En referencia a la nota **DEIA-DEEIA-UAS-0095-1205-21**, le remitimos del Informe de Estudio de Impacto Ambiental Categoría II-F-044-21 “**RANCHO K**”, a desarrollarse en el corregimiento de Pacora, distrito y provincia de Panamá, presentado por **RANCHO K S.A.**

INFORME DE ESTUDIO DE IMPACTO AMBIENTAL
CATEGORÍA- DEIA-II-F-044-2021

Proyecto. "RANCHO K"

INFORME TÉCNICO No. UA-EVA-023-2021

ANEXO I. VERIFICACIÓN DE COORDENADAS DE PROYECTO

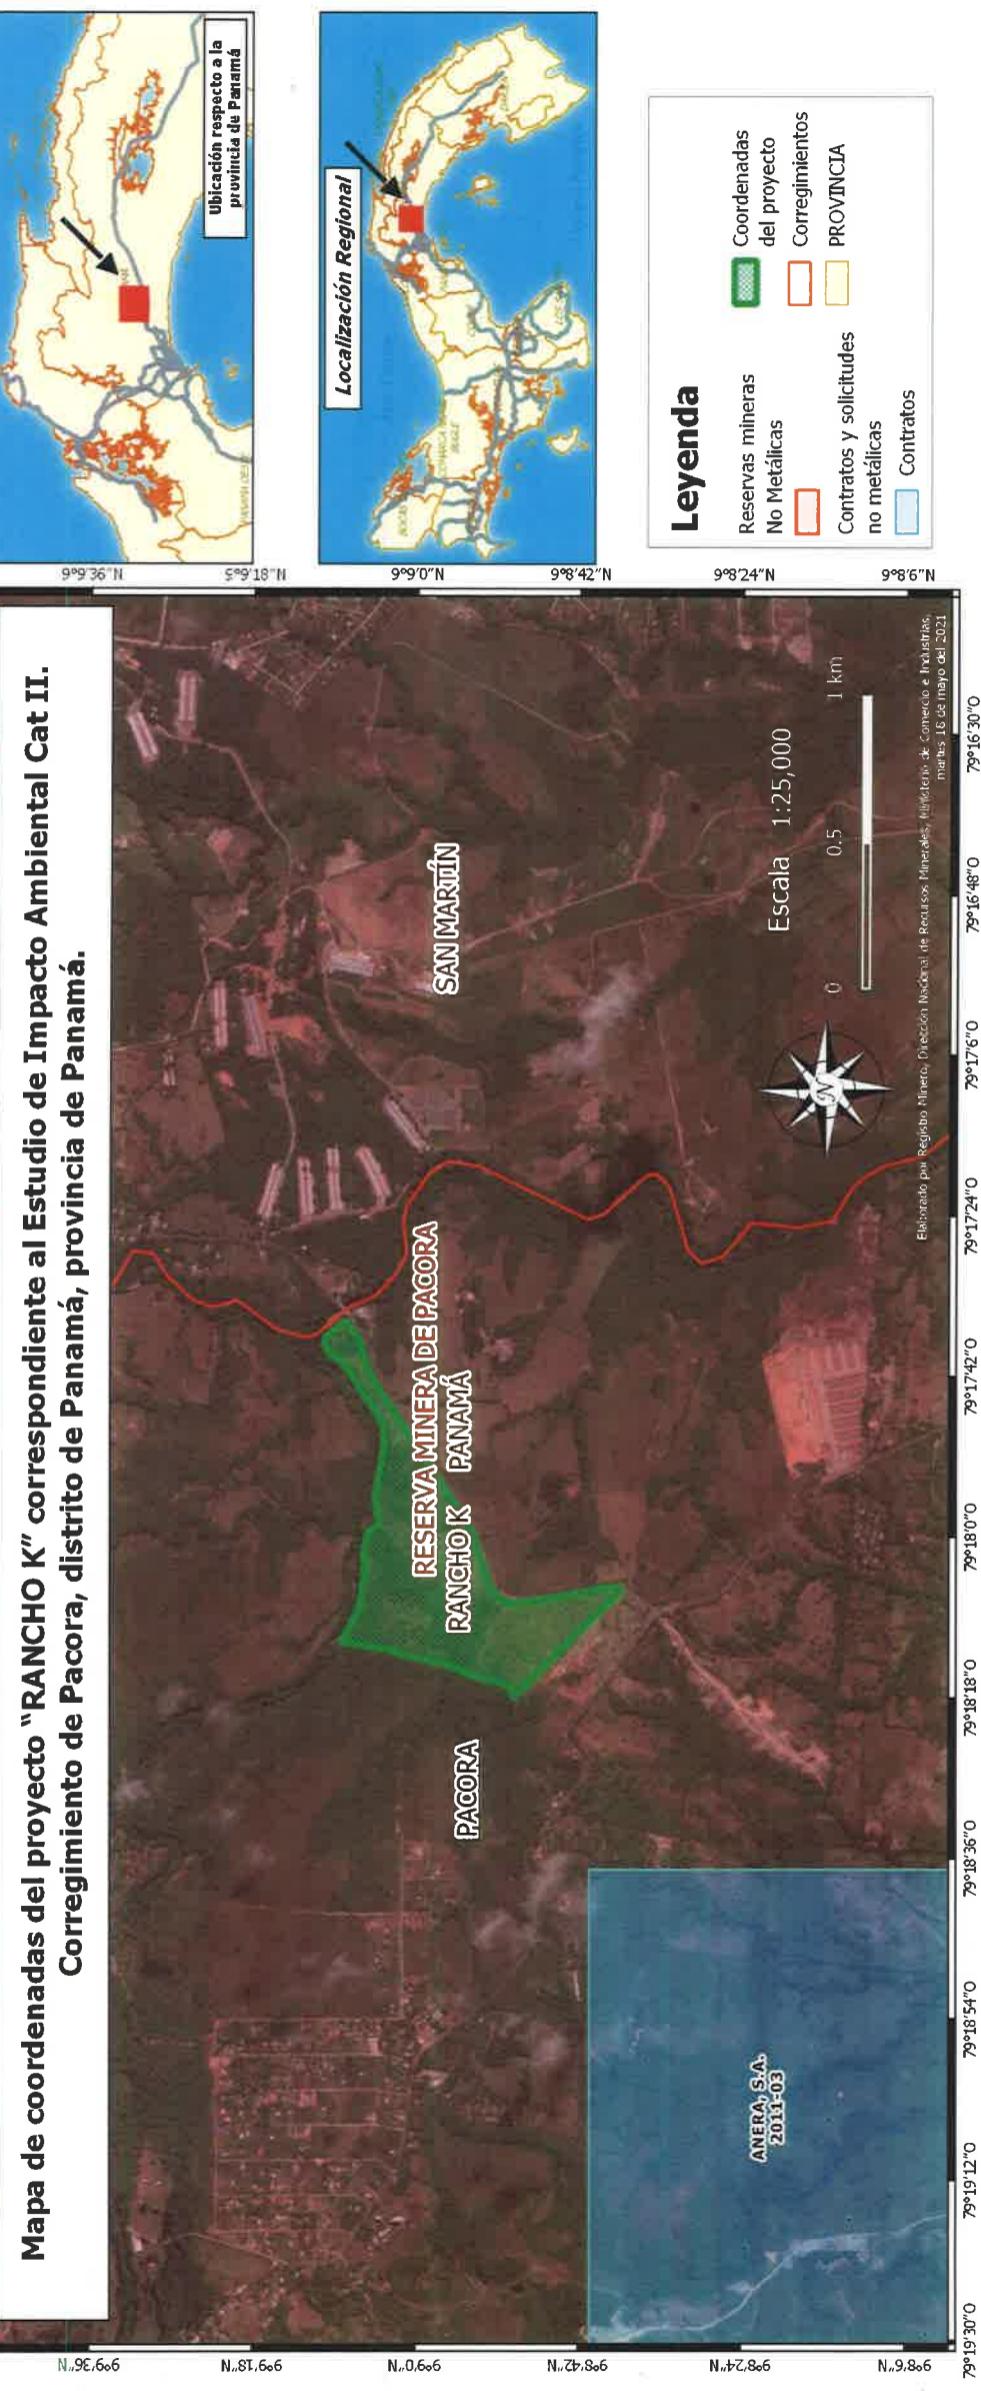
En el Anexo N°1 del presente informe, se encuentra el mapa con la proyección de las coordenadas y la información del Registro Minero de la institución. Se destaca en dicho mapa lo siguiente:

- El polígono proyecto no se encuentra dentro de los límites de alguna concesión o solicitud de concesión de exploración o extracción de minerales metálicos o no metálicos.
